Fortau opp mot Halsabrotet

Fortau opp frå fylkesvegen skal inn på reguleringsplanen som no ser slik ut.

Her må det bli fortau, meiner både administrasjon og politikarar. (Foto: Ola Matti Mathisen)

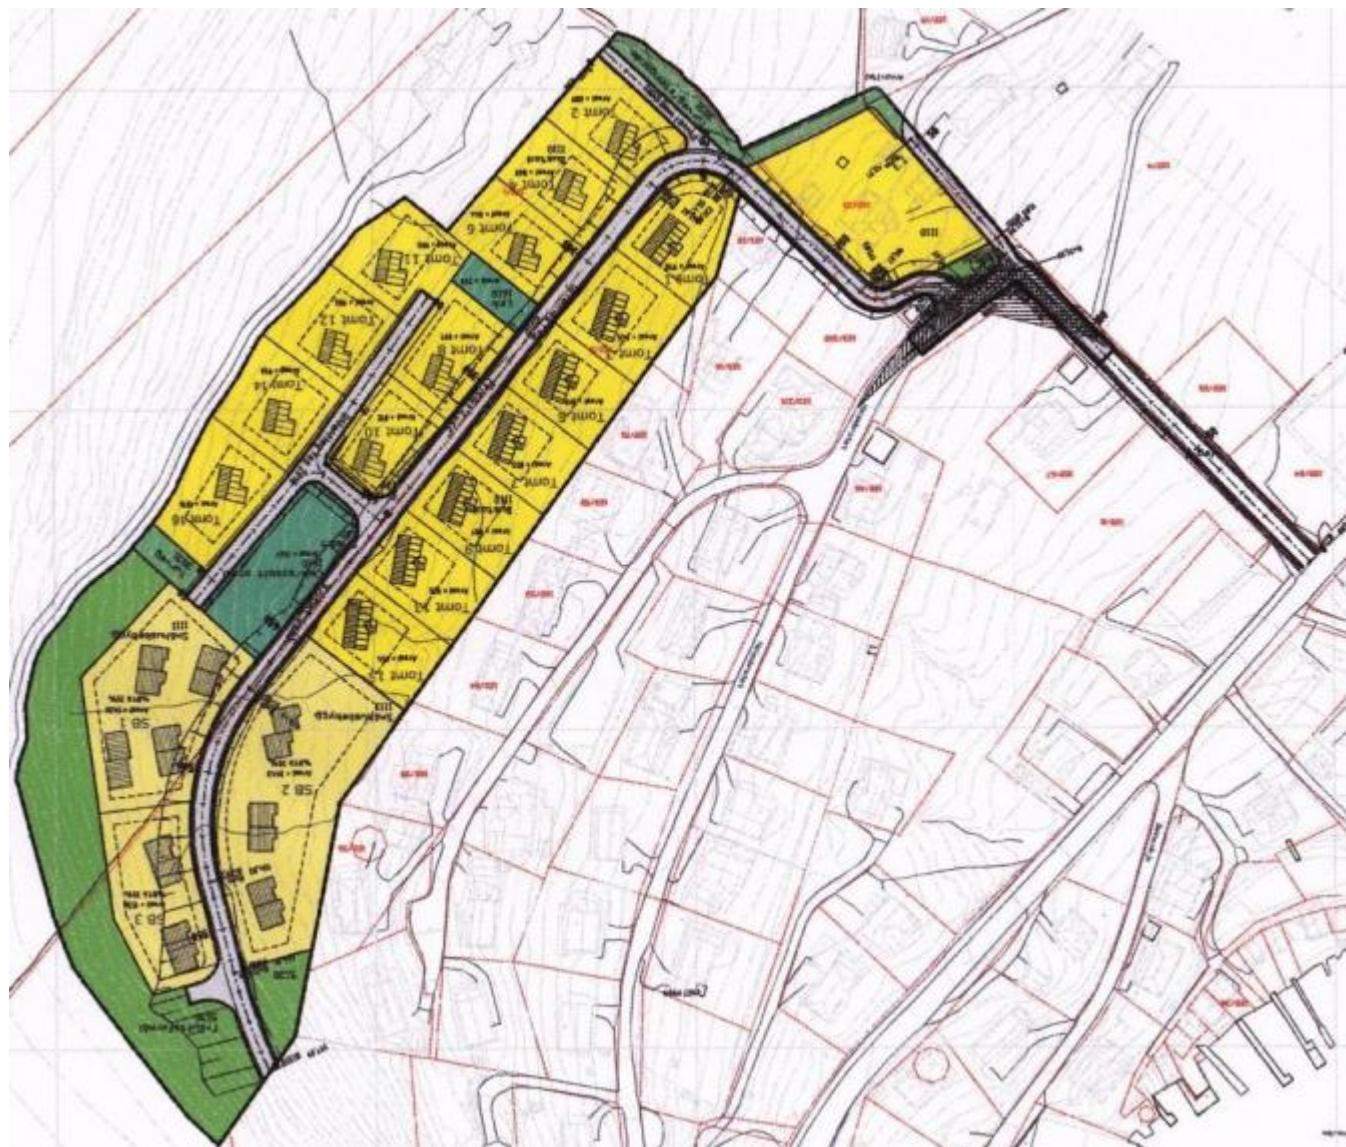
Han peikar på at planen må innehalda og visa fortau langs hovudvegen frå avkjøyringa frå fylkesveg 48 og fram til pel.400.

Bredden på fortauen må vera minst 2 meter og så kjem skulder i tillegg.

Snuplassen i enden av hovusvegen må dimensjonerast for lastebil, påpeikar han.
